改善箇所説明図

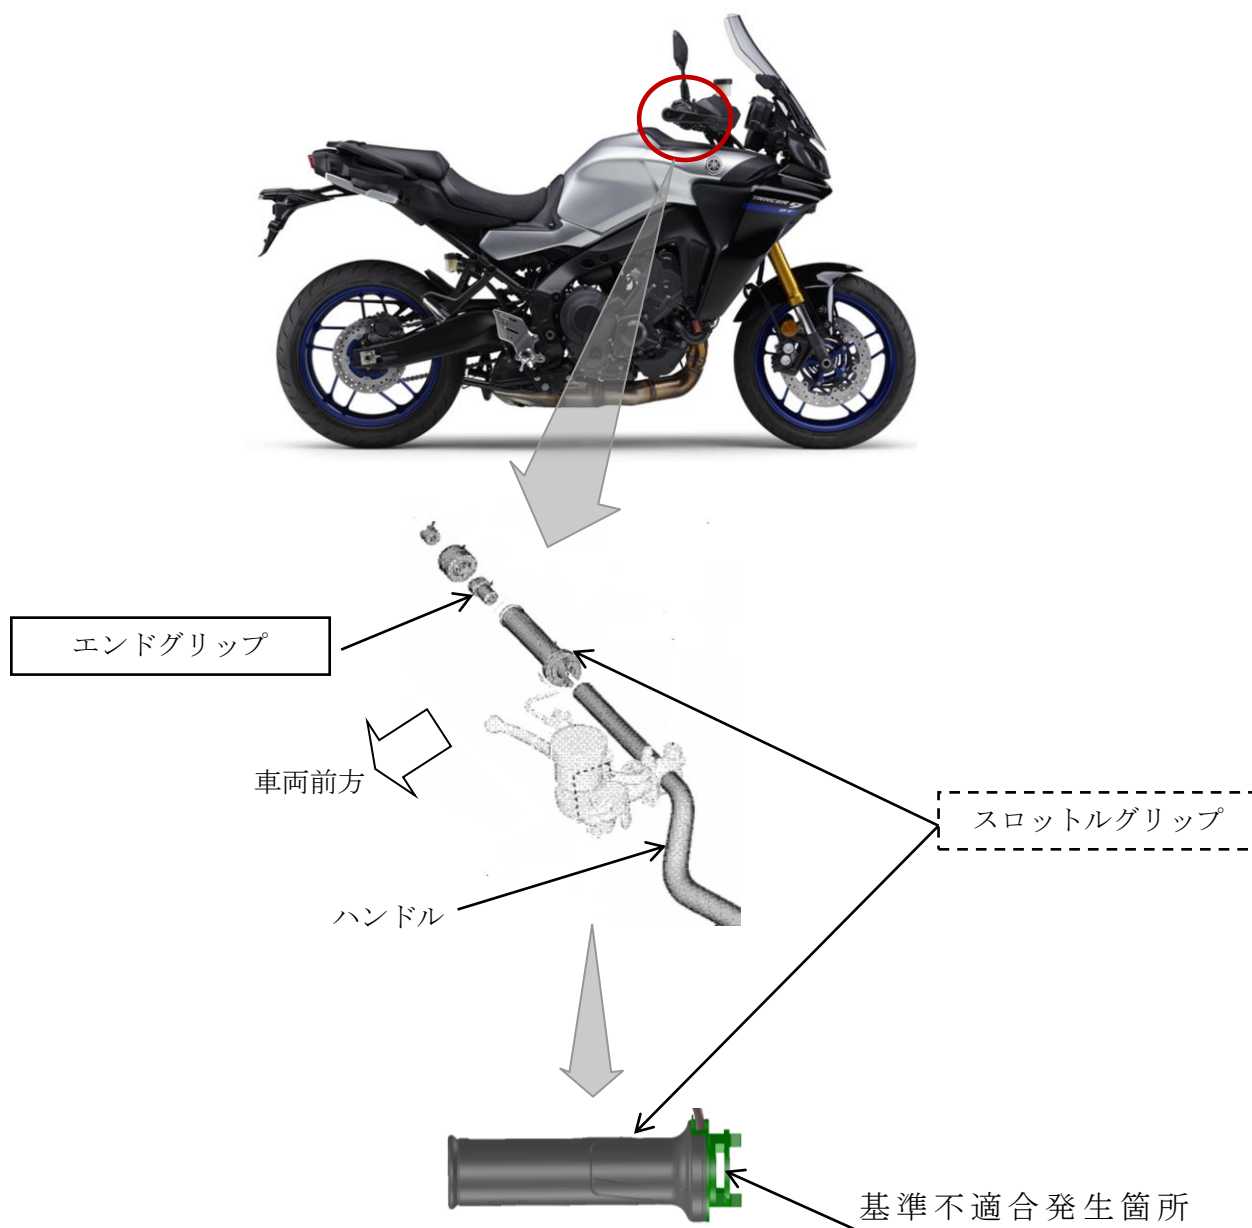
加速装置において、スロットルグリップの強度が不十分なため、車両を起す際などに当該グリップを少し回転させた状態で外側方向へ引っ張ると、過大な力が加わり、亀裂が生じることがある。そのため、当該グリップを操作する時に引っ掛かり、最悪の場合、エンジン回転数の上昇・下降ができなくなるおそれがある。

改善の内容：全車両、スロットルグリップへ加わる力を軽減させるため、エンドグリップを対策品と交換する。また、スロットルグリップを点検し、亀裂が認められる場合は新品と交換する。
